广州博厦建筑设计研究院有限公司  
GUANGZHOU BOSHA INSTITUTE OF ARCHITECTURAL DESIGN CO., LTD  
施工图变更（修改）通知单  
NOTIFICATION OF DRAWINGS REVISIONS

建设单位 CLIENT	沙县庙门置业有限公司	抄 送 COPY TO	施工单位、监理单位				
项目名称 PROJECT NAME	沙县庙门村文昌大厦	业务号 PROJECT NO	YA2021SQ(建)011	专 业 DISCIPLINE	建 施	有关图纸编号 DRAWINGS NO	07
主 送 SEND TO	建设单位	修 改 依 据 DESCRIPTION BASIS

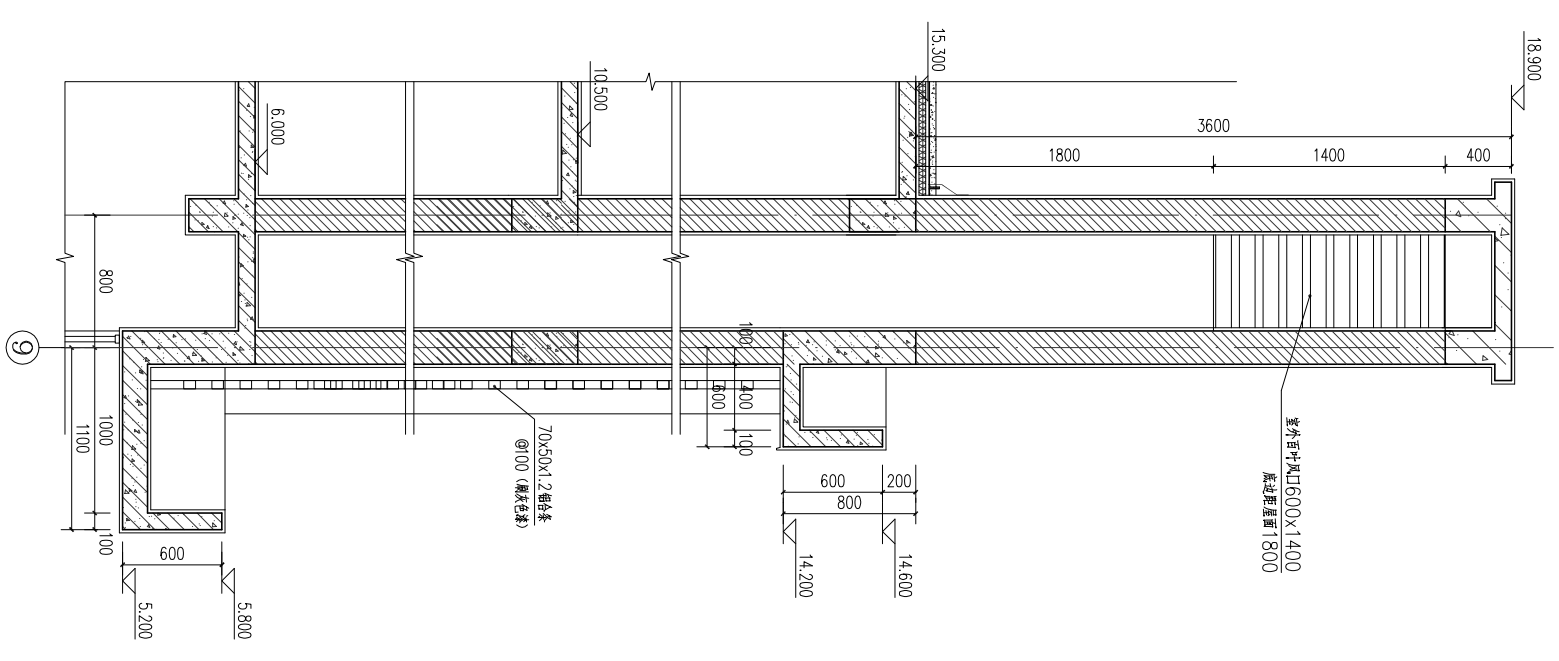
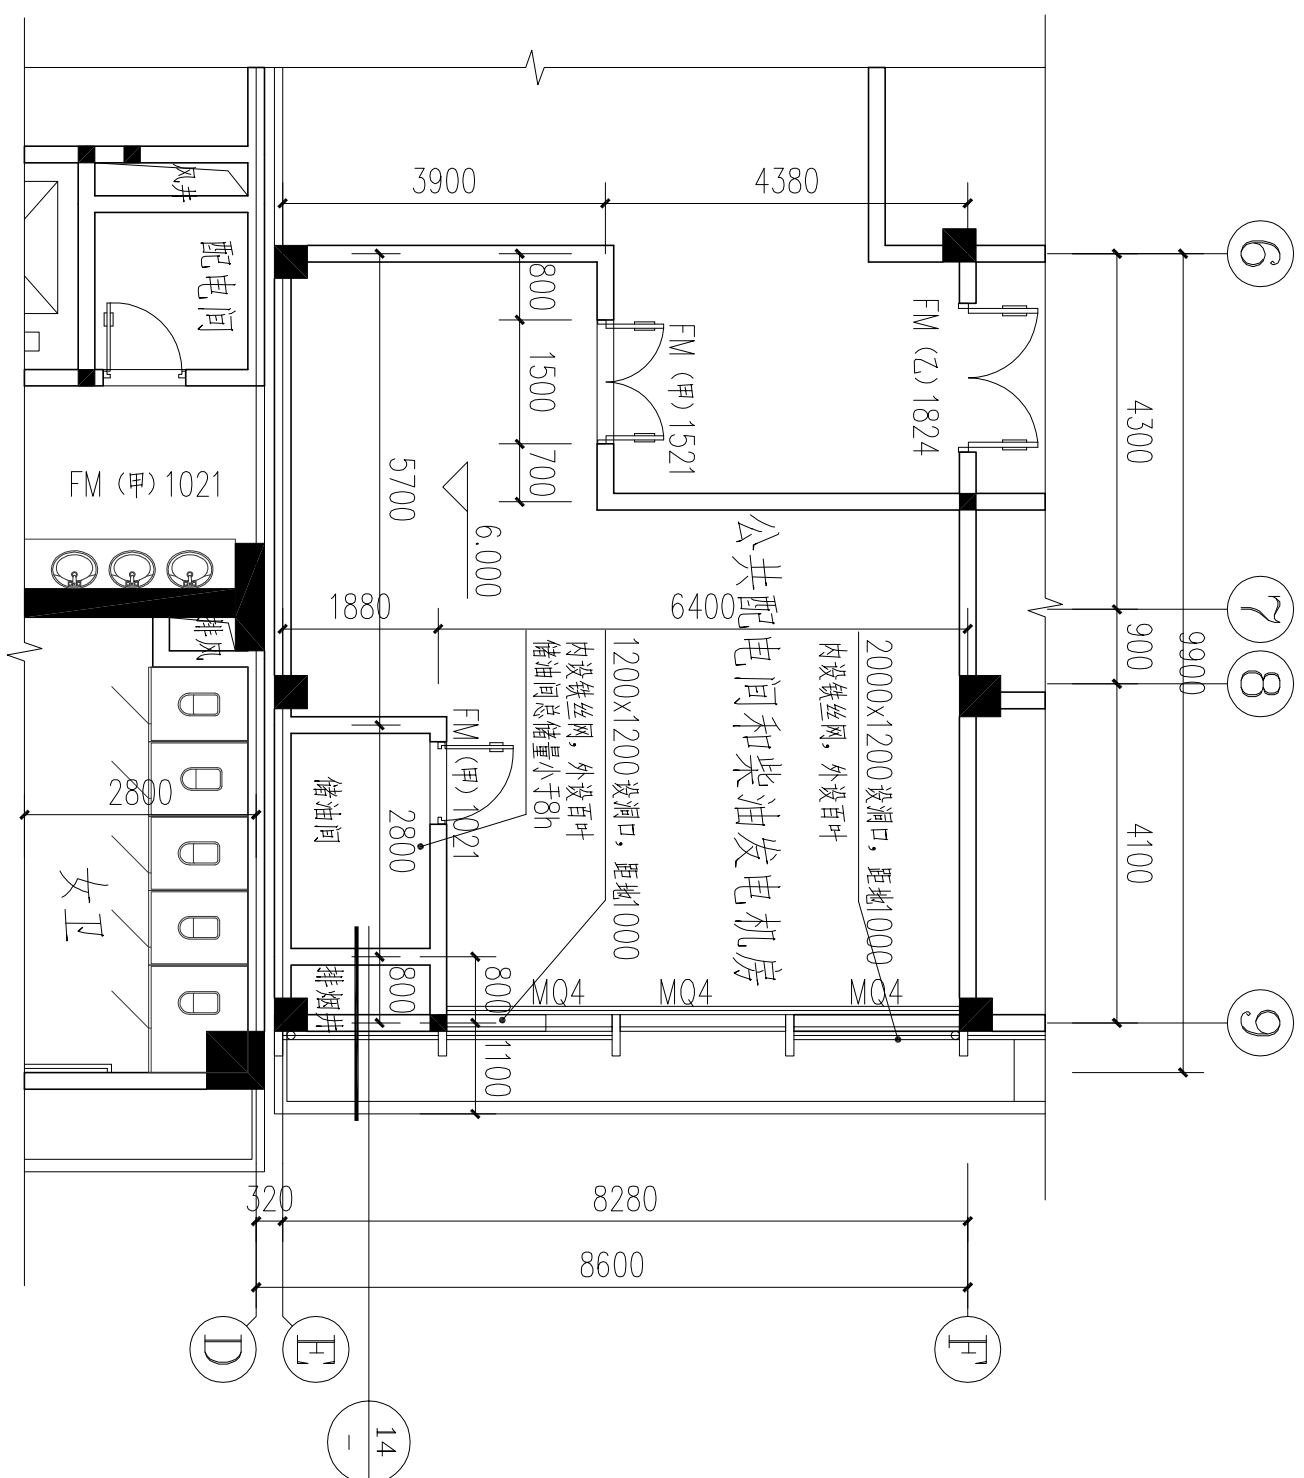
- 1 柴油发电机房由原来的地下室改为二层平面图中的⑥~⑨轴交⑥~⑦轴详附图1
- 2 原来的地下室柴油发电机房改为工具间,取消排风散热井及排烟井及一~三层井道详附图2
- 3 ⑥轴交⑤轴水管井和弱电井互换,水管井、强电井之间的隔墙更改为非粘土砖墙详附图2
- 4 T3⑤~⑥轴交⑥轴,标高6.00及标高10.50处梁往B轴方向移250,梁下方设置不锈钢栏杆。
- 5 T5⑤~⑥轴交⑥轴,⑥轴往⑥轴方向增加200X400梯柱,详附图3
- 6 ⑤~⑨轴交⑥~⑦轴配电房窗C2430,门FM(甲)1527取消,增加门FM(甲)2127、FM(甲)1227,⑤轴墙移至⑥轴上详附图3
- 7 以下空白
